17. Flächennutzungsplanänderung

"Freiflächen-Photovoltaikanlage Sandberg Illerberg"

Abwägung der Äußerungen im Rahmen der frühzeitigen Öffentlichkeitsbeteiligung und der frühzeitigen Beteiligung der Behörden und sonstigen Träger öffentlicher Belange

Anlage zur Stellungnahme: Lageplanausschnitt (ohne Maßstab)

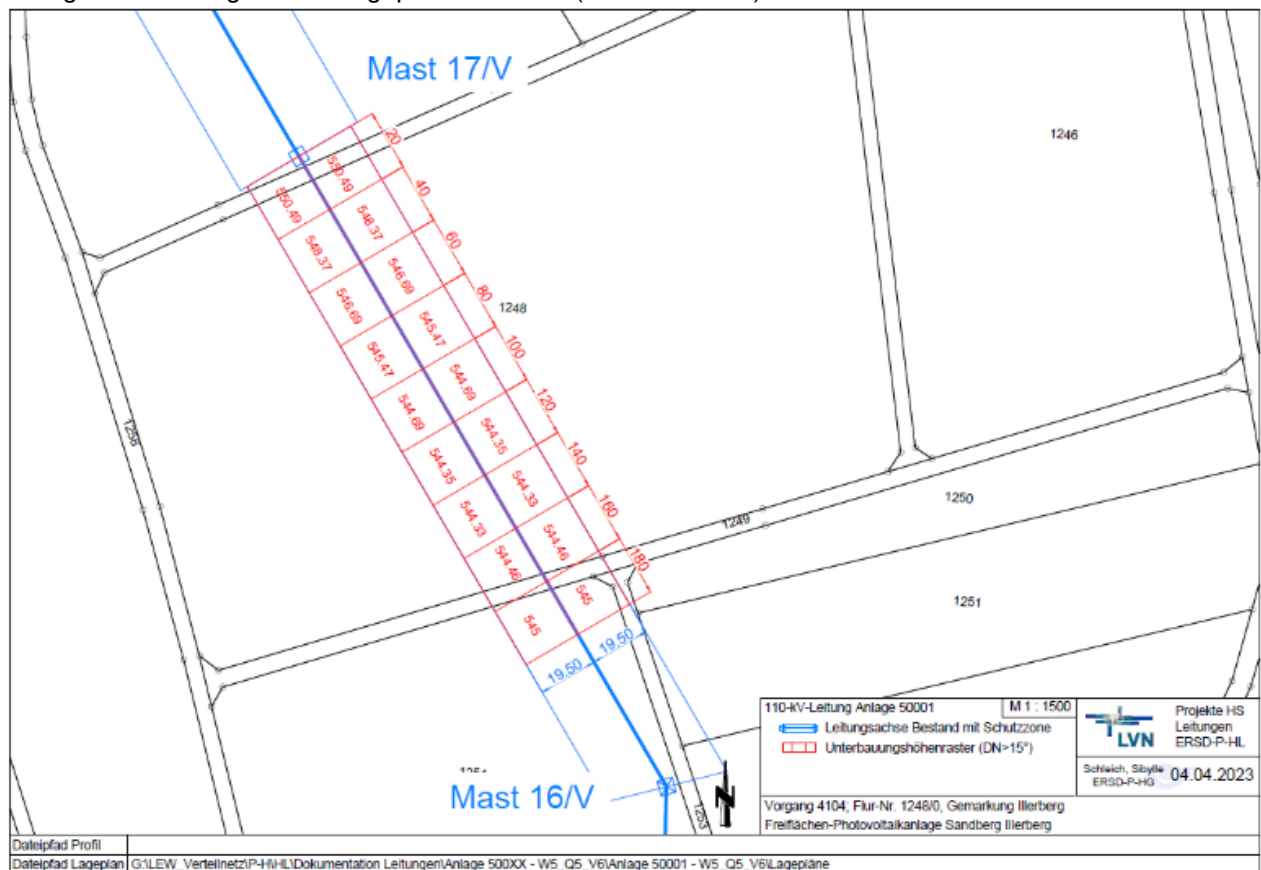
Das zur Bebauung vorgesehene Flurstück 1248/0 der Gemarkung Illerberg wird von der 110-kV-Freileitung (Q5) Anlage 50001 überspannt. Deren Leitungsmittelachse, die Standorte der Gittermaste Nr. 16/V und 17/V sowie die Grenzen der 19,50 m beiderseits der Leitungsmittelachse umfassenden technischen Schutzzone haben wir in den angehängten Lageplan M 1:1500 eingetragen.

Des Weiteren haben wir als Grundlage für die weiteren Planungen (im beiliegenden Lageplanausschnitt M 1:1500) die Schutzzone der 110-kV-Leitung in Schritten von 20,00 m in mehrere Bereiche unterteilt und jeweils für den ungünstigsten Punkt die maximal mögliche Unterbauungshöhe eingetragen. Die angegebenen Werte wurden nach den derzeit gültigen Vorschriften und Normen ermittelt und sind in m ü. NHN angegeben.

Gegen die Errichtung der Freiflächensolaranlage auf dem Flurstück 1248/0 bestehen unsererseits keine Einwände, wenn die in unserem Lageplanauszug genannten maximal zulässigen Unterbauungshöhen in jedem Fall sicher eingehalten werden.

Bei den weiteren Planungen der Freiflächensolaranlage im Schutzbereich der Anlage 50001 bitten wir zu beachten:

Vorsorglich weisen wir darauf hin, dass es durch den Gittermast und durch die Leiterseile der Hochspannungsleitung zu Abschattungseffekten kommen kann; zudem muss unter den Leiterseilen mit Eisabwurf gerechnet werden. Etwaige Ertragsminderungen oder Schäden werden von uns nicht übernommen.

Um elektrische Aufladungen zu vermeiden, sind alle an der PV-Anlage befindlichen metallenen Objekte in einen umfassenden Potentialausgleich entsprechend DIN-VDE 0185 einzubeziehen. Anfallende Kosten für notwendig werdende Schutzmaßnahmen gehen zu Lasten des Bauherrn.

Die Stellungnahme wird zur Kenntnis genommen. Änderungen am Entwurf der 17. Flächennutzungsplanänderung sind nicht erforderlich.
